Høringsuttalelse fra REN

25.09.2025

1. OPPSUMMERING: Valg av alternativ for Fensfeltet grønn mineralpark

Figur 11 Øverste bilde viser synlighet for Bærevann i RENS modell, mens det nederste utsnittet er hentet fra KU.

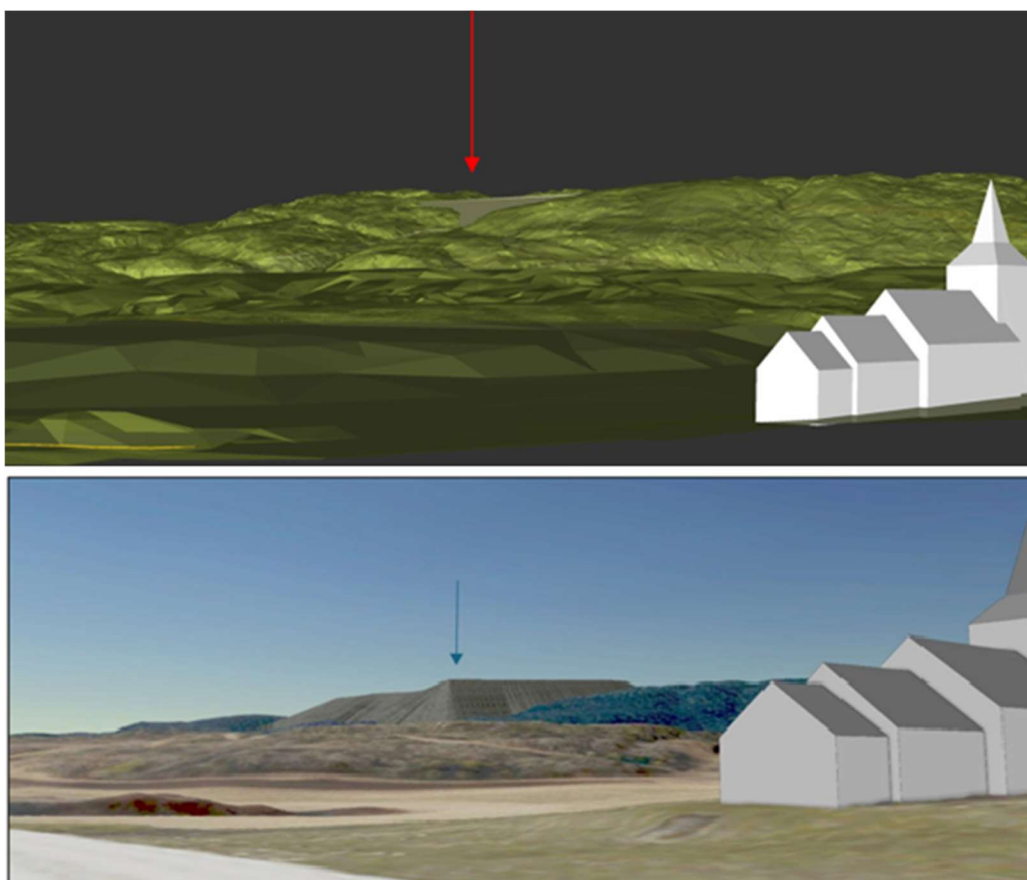
Siden publiseringen av KU i juli har REN stilt spørsmål om hvorfor utredernes visualisering av Bærevann-alternativet er mye mer dominerende i landskapet enn det vi har lagt til grunn. I et møte 12.08.25 opplyste kommunen at volumer til bygging av industriområder og demninger ikke kom i tillegg til de 70 millioner m³ for deponering. Feste Landskap / Arkitektur bekreftet derimot 29.08.2025 at utrederne har lagt opp til ca. 25 millioner m³ mer plasserte masser enn det kommunen har kommunisert.

Resultatet av dette er at volumet som er lagt inn i KU for Bærevann ikke er 70 millioner m³, men 95 millioner m³.

I svaret REN har fått fra Feste står det at volumet med grove masser er kalibrert ut fra andelen fine avgangsmasser. Slik vi forstår det, legger utrederne til grunn at det totalt vil

være 65 millioner m³ grove masser (til deponi og infrastruktur). Dette forholdet mellom fine og grove masser, stemmer ikke med det REN har fremlagt av dokumentasjon.

Dette gir, etter RENS vurdering, følgefeil for vurdering av arealbeslag og høyder, som igjen medfører feil i mange av konklusjonene i KU.⁶

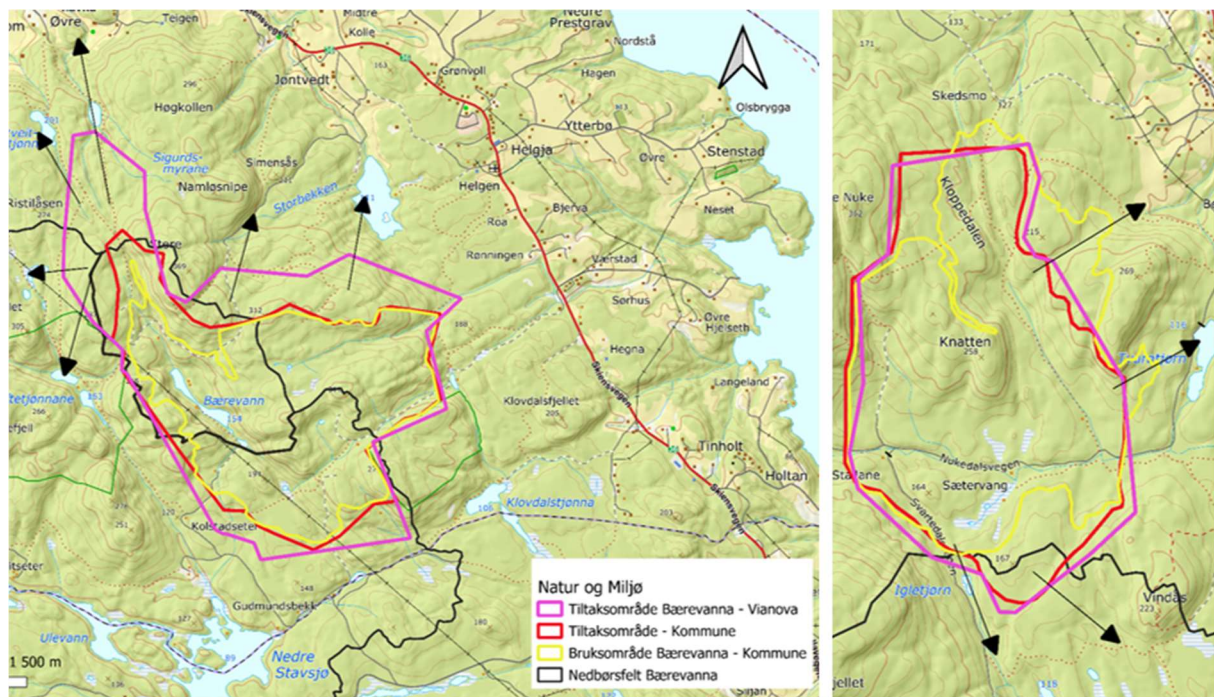
REN har påpekt vesentlig avvik i måten forurensing og vannmiljø er evaluert for Bærevann-alternativet sammenlignet med utredningene for de øvrige alternativene i KU. Kartleggingen av konsekvenser for vannmiljø, er for dette alternativet gjort i et område som er 2000 daa (2,0 km²) større enn rammene for selve tiltaksområdet.

For de øvrige alternativene som er vurdert i KU, er det ikke lagt inn en slik utvidelse, se f.eks. Nukedalen til høyre i figur 15.

Konsekvensen av at et for stort areal er lagt til grunn for utredningene for Bærevann, får en her avrenning mot Norsjø via Norsjø Bekkefelt vest, Søve bekkefelt, samt mot Murefjell Naturreservat. Dette er i strid med RENs konsept og vurderinger. Vi mener derfor at konklusjonene i den aktuelle KU-rapporten er feil og må korrigeres.

Ved riktig avgrensning vil konsekvensene kunne bli lavere for Bærevann, og dette alternativet ville fremstått som et av de beste for temaet forurensing og vannmiljø.

Figur 23 Illustrasjonen viser hvordan REN foreslår hvordan det avbøtende tiltaket kan erstattes med en utvidelse av området i sørvest.

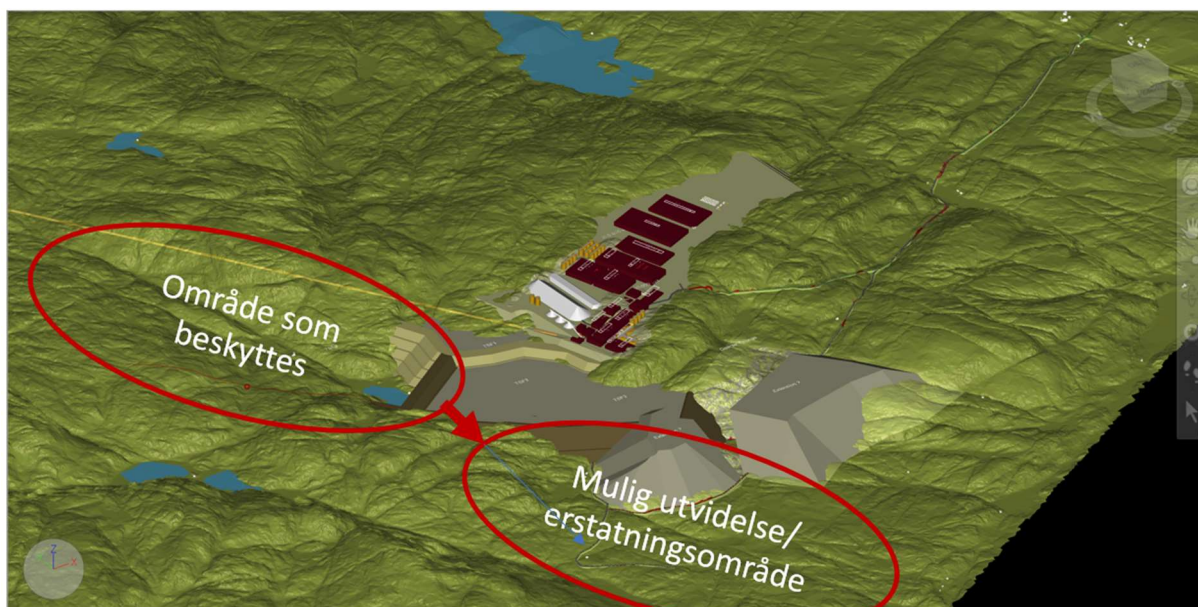
Figur 22 viser FESTE's illustrasjoner av naturtyper (t.v.) og rødlistede arter (t.h.), her med RENs eksempel som viser et potensial for avbøtende tiltak.

REN vil påpeke at denne typen omfattende justering vil kreve at en undersøker mulighetene for en utvidelse av deponiområdet i sørvestlig retning.
